Oggetto: EDIS86882659 (citare tale riferimento nell'oggetto o nel testo della risposta)
Prot. 2551/2025 - INTERVENTO DI REALIZZAZIONE DEL PARCO RIO RIGONCELLO - PR FESR 2021-2027 - PRIORITÀ 2 - OBIETTIVO SPECIFICO 2.7 - RAFFORZARE LA PROTEZIONE DELLA NATURA, LA BIODIVERSITÀ E LE INFRASTRUTTURE VERDI, ANCHE NELLE AREE URBANE, E RIDURRE TUTTE LE FORME DI INQUINAMENTO - AZIONE 2.7.1. INFRASTRUTTURE VERDI E BLU IN AREE URBANE E PERIURBANE - CUP H92H23000500006: CONVOCAZIONE DELLA CONFERENZA DI SERVIZI AI SENSI DELL'ART. 14-BIS DELLA LEGGE N. 241/1990 IN FORMA SEMPLIFICATA ED IN ...

Oggetto: Intervento di realizzazione del parco Rio Rigoncello, via XXV Aprile comune di Gambettola.

Oggetto: Pratica n. 25710016 – Intervento di realizzazione del parco Rio Rigoncello sito in Via XXV Aprile in Comune di Gambettola.
Comunicazioni.
Committente: Comune di Gambettola.

Stralcio reti Hera/INRETE

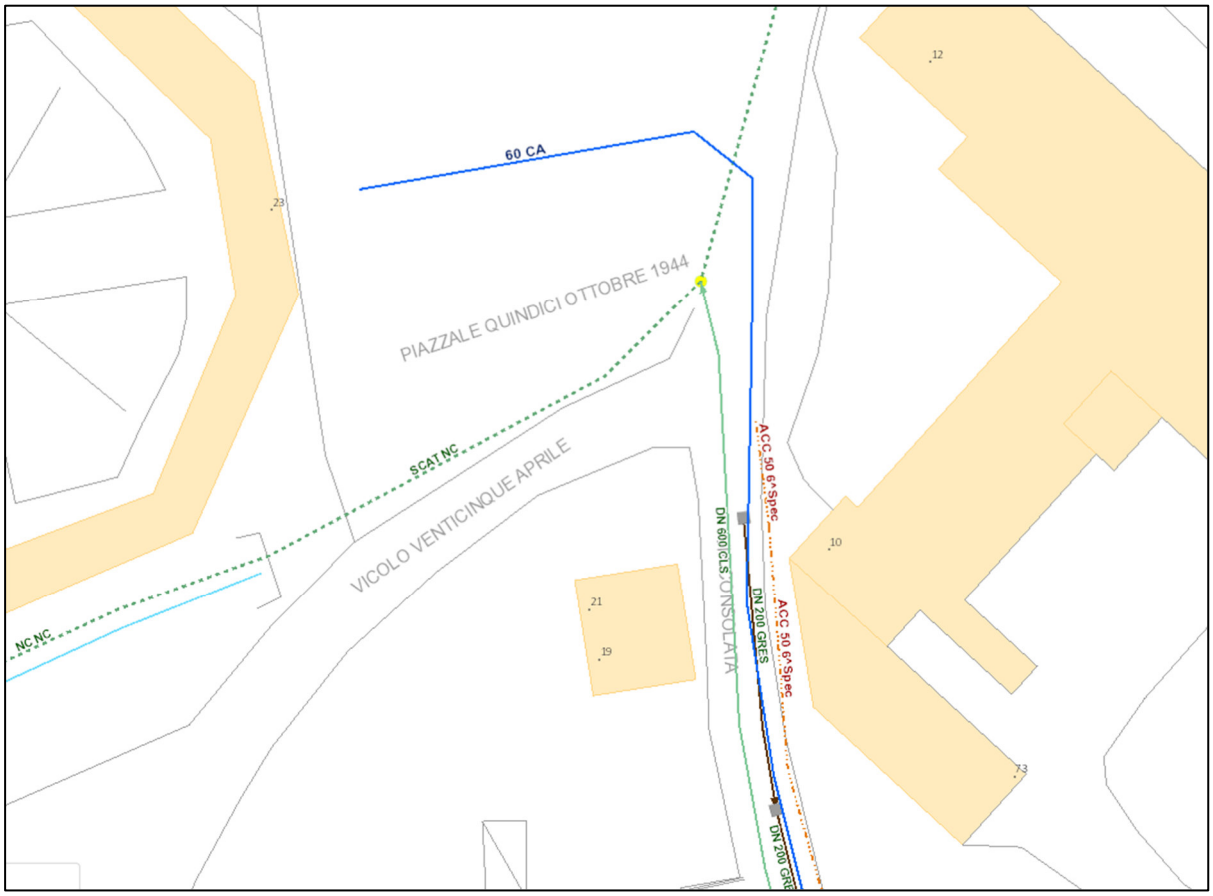
Si segnala solo la presenza delle seguenti reti potenzialmente interferenti su Via Consolata (vedi allegato):

- Rete acqua in CA 60;
- Rete gas in acciaio DN50 6ª specie;
- Fogna nera a gravità gres DN200;
- Fogna bianca CLS DN600.

Gambettola (FC) - Via XXV Aprile - GPS 44.122702, 12.337453

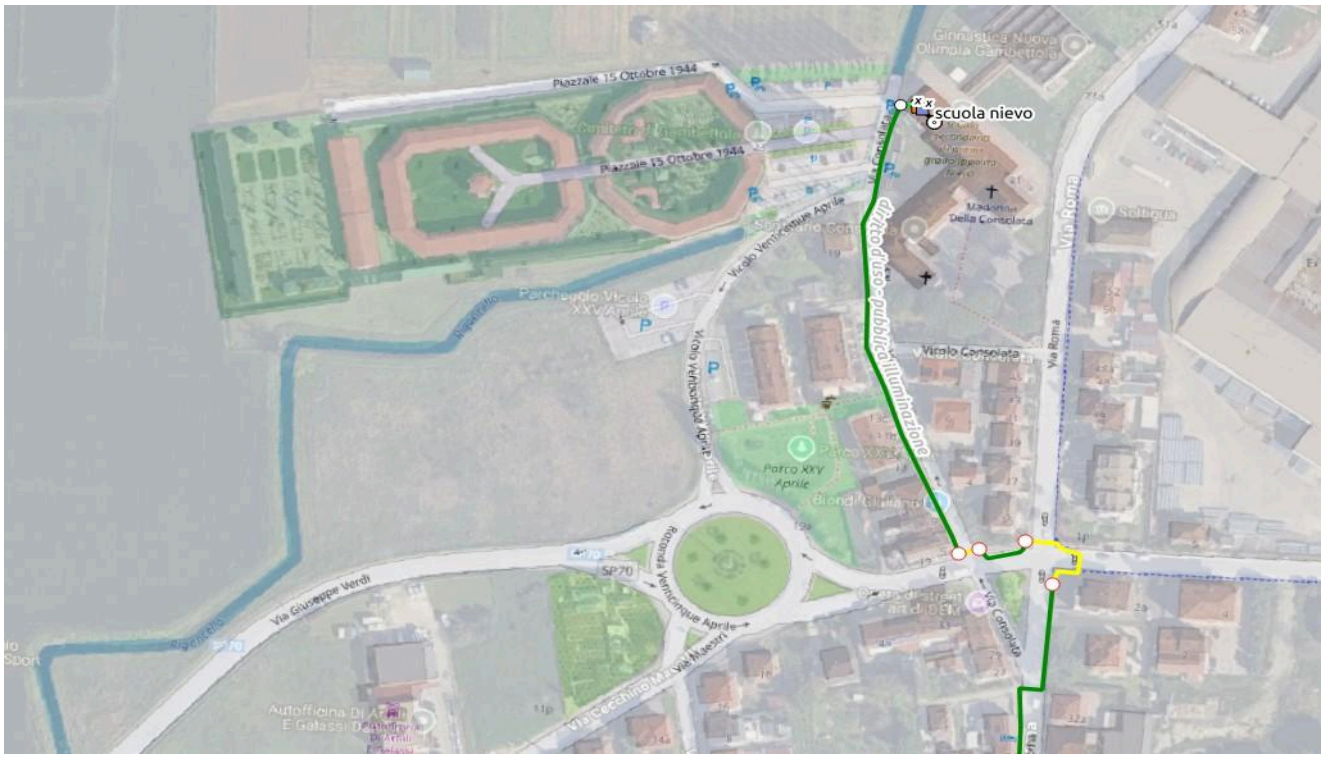
In riferimento alla Vostra istanza in oggetto, con la presente, **si comunica la presenza di interferenze** con l'infrastruttura in fibra ottica e si invia stralcio planimetrico con l'individuazione della rete in FO ricadente nell'area di intervento indicata nella richiesta.

Si segnala la presenza di n.1 cavi da 12 FO di proprietà Lepida posato in infrastruttura di pubblica illuminazione di proprietà del Comune di Gambettola (tratto verde).
